SERVICE INFO – INA 0043

Rolki napinacza paska rozrzędu o numerach: 531 0535 20 i 531 0819 10 - ryzyko pomyłki

Producenci:	Honda, Opel, Vauxhall
Modele:	
Honda:	Civic
Opel:	Astra G, Astra H, Combo, Corsa B, Corsa C, Corsa D, Meriva, Zafira
Vauxhall:	Astra Mk IV, Astra Mk V, Combo, Corsa Mk II, Meriva
Silniki:	1.7 DI, 1.7 DTI, 1.7 CDTI
Nr części:	531 0535 20 531 0819 10

Foto 1: 531 0535 20 – stary wygląd (po lewej), nowy wygląd (po prawej)

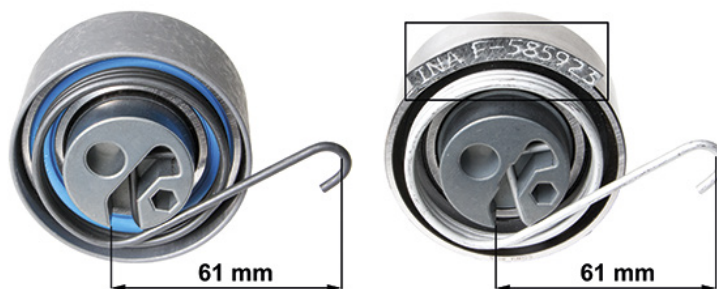
Rolki napinające 531 0535 20 i 531 0819 10 zostały zastąpione nowymi wersjami natomiast numery produktu nie uległy zmianie. Modyfikacje mają na celu zmniejszenie ryzyka pomyłki w doborze właściwej rolki napinającej.

Znakami rozpoznawczymi są numery naniesione na rolce oraz różne kolory sprężyn (Foto 1, 2).

Nowy typ rolek napinających został również zmodyfikowany pod kątem dodatkowego zabezpieczenia antykorozyjnego.

Ze względu na duże podobieństwo obu napinaczy, należy zwracać szczególną uwagę na dobór właściwej części. Montaż niewłaściwej rolki spowoduje uszkodzenie silnika!
